## Opinión Técnica

### Modificación a los Títulos de las Asignaciones:

- AE-0045-5M-Agua Dulce-04
- AE-0053-3M-Mezcalapa-03
- AE-0055-5M-Mezcalapa-05

Comisión Nacional  
de Hidrocarburos

**Figura 3.** Configuración propuesta por la Secretaría contra la configuración propuesta por Pemex.

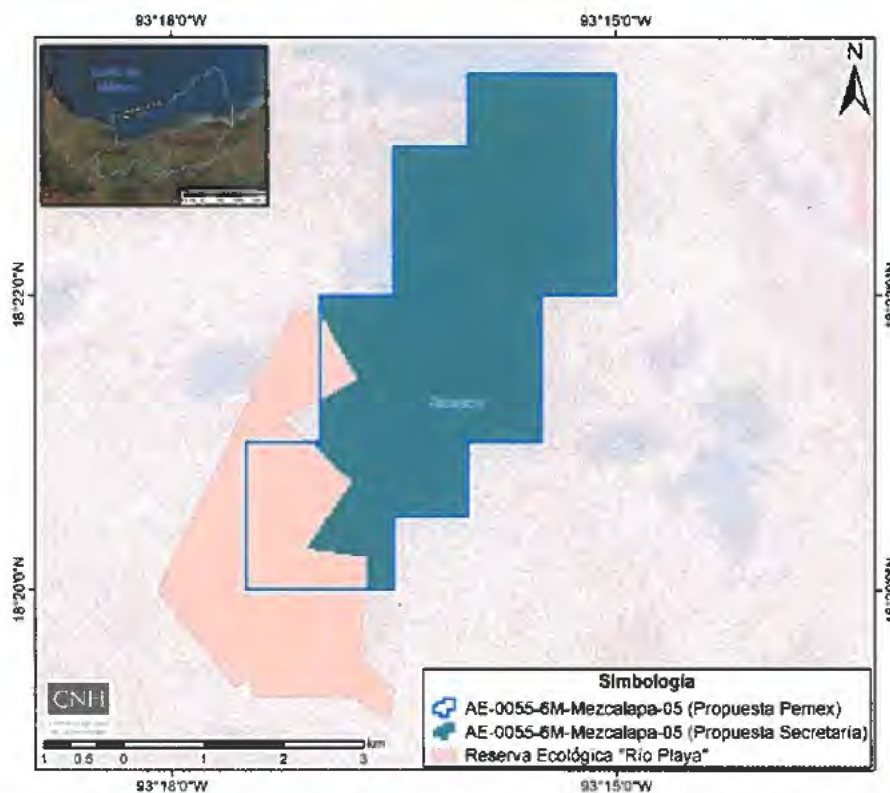
Por lo que respecta a la reconfiguración del área de la Asignación AE-0055-5M-Mezcalapa-05 se advierte que el polígono propuesto por la Secretaría para la Asignación no es acorde con el polígono aprobado en el Plan de Desarrollo para la Extracción mediante resolución CNH.E.68.002/18 de fecha 29 de noviembre de 2018, dicha diferencia se debe a que la Secretaría, propone eliminar el traslape superficial que presenta la propuesta de Pemex con el Área Natural Protegida de jurisdicción Estatal denominada Reserva Ecológica "Río Playa" (en adelante, Reserva Río Playa, declarada mediante acuerdo No. 19284 publicado en el Periódico Oficial del Gobierno del estado de Tabasco (ver Figura 3).

Debido a lo señalado en el párrafo anterior, las coordenadas propuestas para la Asignación AE-0055-6M-Mezcalapa-05, que consideran la eliminación del área correspondiente a la Reserva Río Playa, se enlistan en la Tabla 14.
